Арт. № 1888 600 150 и 1888 998 101

Сцепления для тракторов с вентилируемым корпусом, торсионными пружинами и металлокерамическими накладками (Арт. № 1888 600 150 и 1888 998 101) идут на замену сцеплениям (Арт. № 1888 600 117, 1888 600 119 и 1888 634 006).

Рис. 1: Сцепление

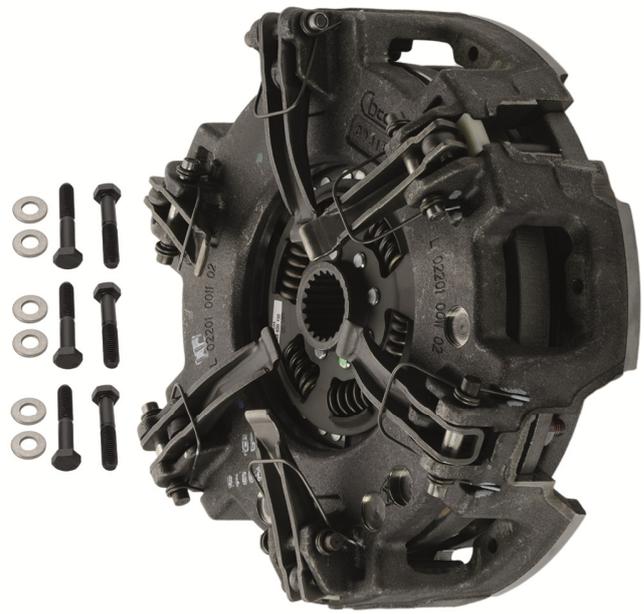
Монтаж сцепления с вентилируемым корпусом не требует модификации маховика. В комплект сцепления входят шесть болтов M8x1,25x45.
